NCC Industry A/S

Journalnr. 09.02.03K08-2-18

Miljøtilsyn d. 30. oktober 2019ⁱ

NCC Industry A/S fremstiller asfalt. Den tilladte årlige produktion er 180.000 tons asfalt. Virksomheden holder vinterpause i januar/februar måned.

Figur 1: Tegning fra byggesag fra 1999 med ændringer af kloakforhold ved vaskeplads.

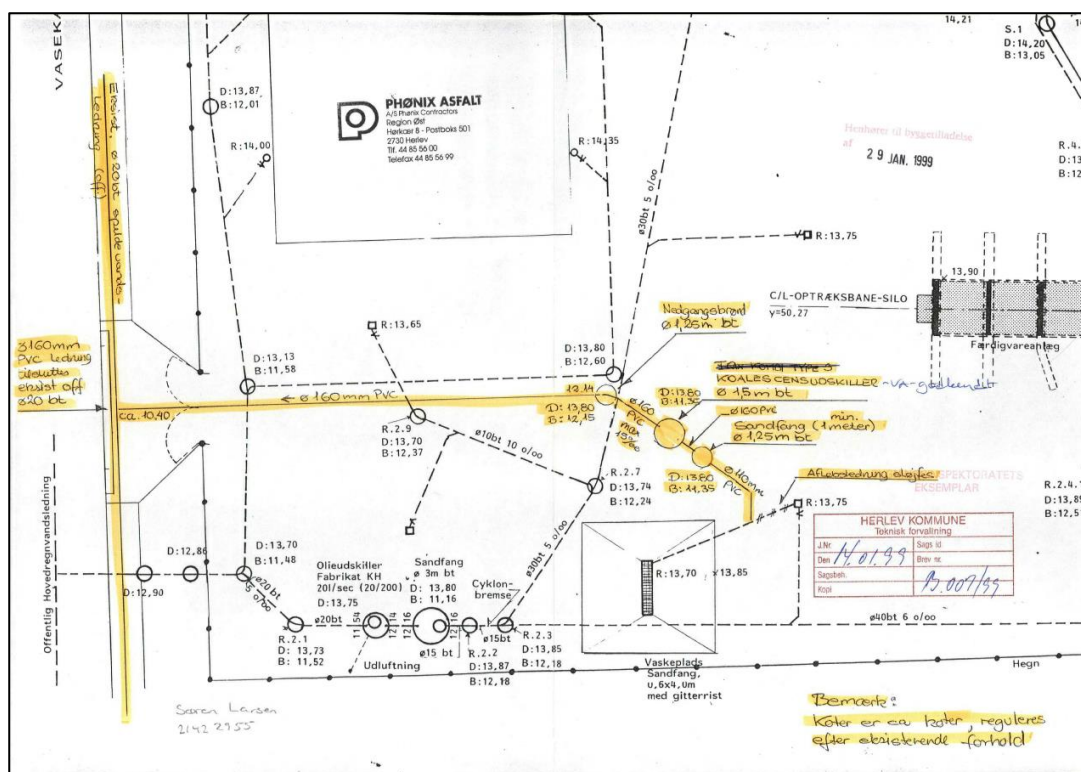
Ifølge virksomhedens tilslutningstilladelse skal spildevand fra den overdækkede vaskeplads ledes til spildevandskloakken. På tilsynet blev fremvist en kloakplan, hvoraf det fremgik at vaskepladsen er tilkoblet regnvandskloakken.

Af Herlev Kommunes byggesagsarkiv fremgår det, at der i 1999 er meddelt byggetilladelse til ændring af kloakforholdene ved vaskepladsen. Af de fremsendte tegninger til ansøgningen fremgår det, at spildevandet fra vaskepladsen fremadrettet vil blive ledt til spildevandskloakken.

NCC Industry skal fremsende dokumentation for, hvorvidt spildevandet ledes til regnvandskloakken eller spildevandskloakken.
